Panamá 2 de septiembre de 2024

En atención a nota DRPM-599-2024 del 06 de agosto de 2024, damos respuesta a la solicitud de información aclaratoria al Estudio de Impacto Ambiental (Es!A), Categoría 1, del proyecto denominado SHERWIN WILLIAMS EL FARO y promovido por la sociedad CENTRAL DE PINTURAS, S.A.

Fotos 1,2,3,4 : Diferentes vistas de la bodega, que evidencia que solamente se realiza actividades de almacenamiento y distribución de productos Sherwin Williams procedentes de El Salvador.

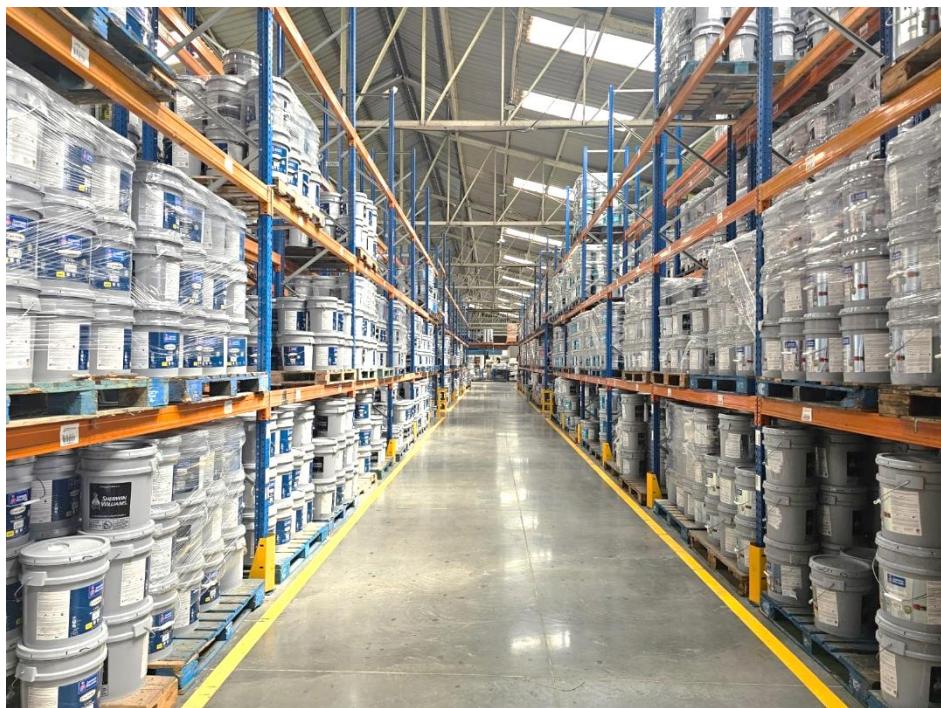
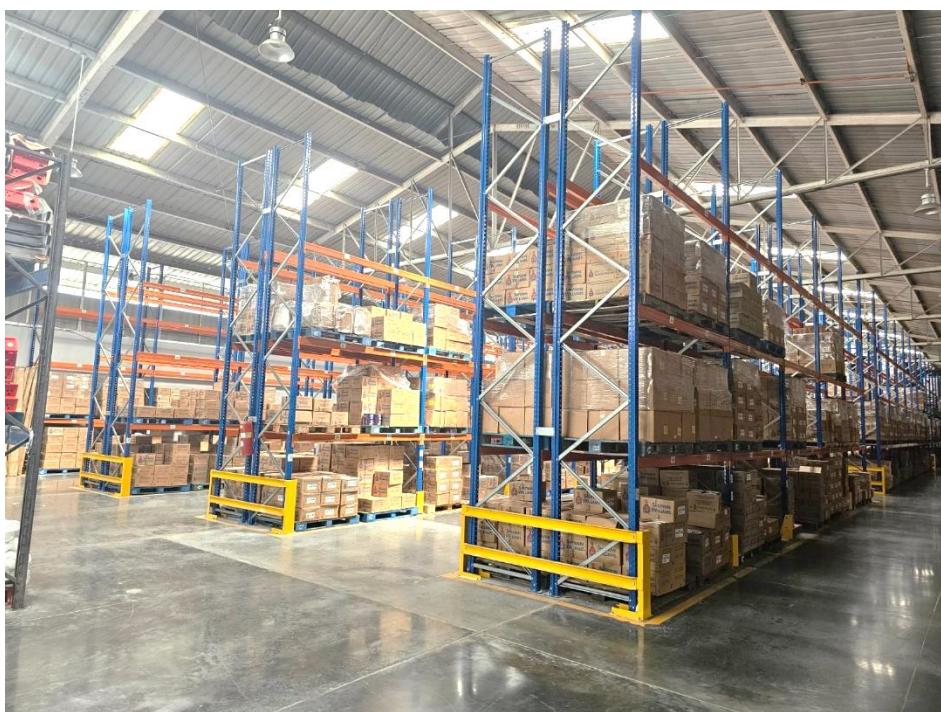
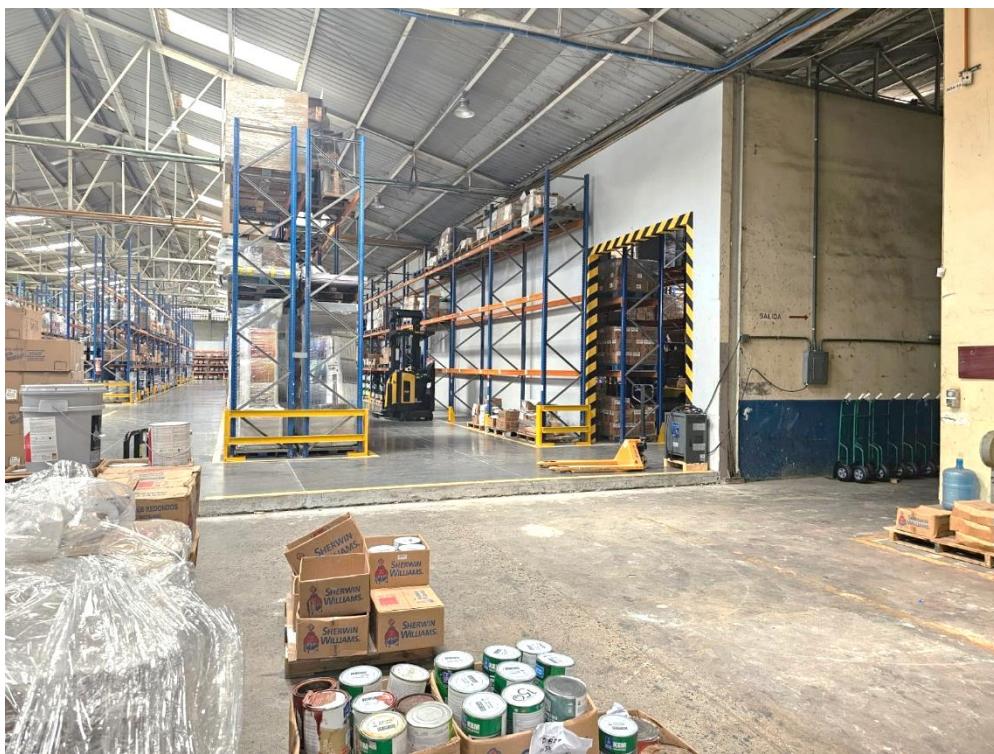
1.2 ***Por otro lado, indicar metodología utilizada para el manejo y disposición final de los desechos líquidos, presentar la certificación por parte del Instituto de Acueductos y Alcantarillados Nacionales (IDAAN) que indique el sistema sanitario utilizado y a utilizar para la recepción y tratamiento de los desechos líquidos a generarse durante la etapa operativa del proyecto. tal cual está establecido en el artículo 8 del Decreto Ejecutivo No. 2 de 27 de marzo de 2024, que modifica que artículo 31 del Decreto Ejecutivo No. 1 de 01 de marzo de 2023.***

Respuesta: Queremos mencionar que el proyecto se dedica única y exclusivamente a la RECEPCIÓN, ALMACENAMIENTO, DESPACHO Y FUNCIONES ADMINISTRATIVAS, en ningún momento se realiza producción de pintura, razón por la cual no existe ningún tipo de proceso industrial que genere desechos líquidos peligrosos. (ver foto general de la bodega que evidencia que solamente es utilizada para las actividades arriba mencionadas. (ver foto 1, 2, 3.4.).

Foto 6. Imágenes de piso a reemplazar

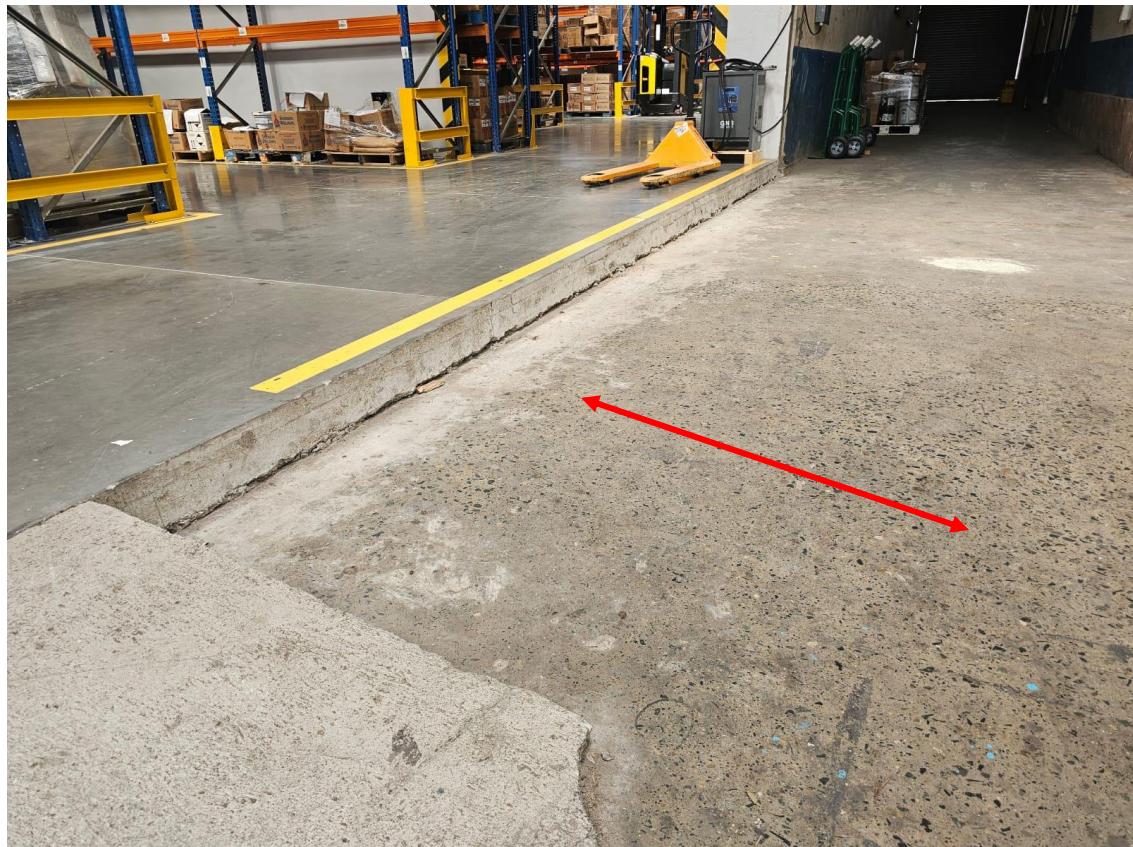
2. 1.1. Todo lo referente a la metodología de excavación a utilizar. volumen a extraer y material de relleno (indicar volumen), sitio de disposición temporal y final. así como la ruta de traslado del desecho sólido a generarse.

Respuesta: Las excavaciones a realizar es únicamente en las fundaciones para la remodelación de la cafetería que actualmente es una estructura abierta y se tiene proyectado cerrarla con paredes de bloque con sus respectivo aire acondicionado para mayor comodidad de los empleados. (Ver fotos 5)

De igual forma existe un piso de concreto dentro de la bodega que presenta afectaciones de fisuras y grietas, que será reemplazado por otro con mayor resistencia y mejores acabados.
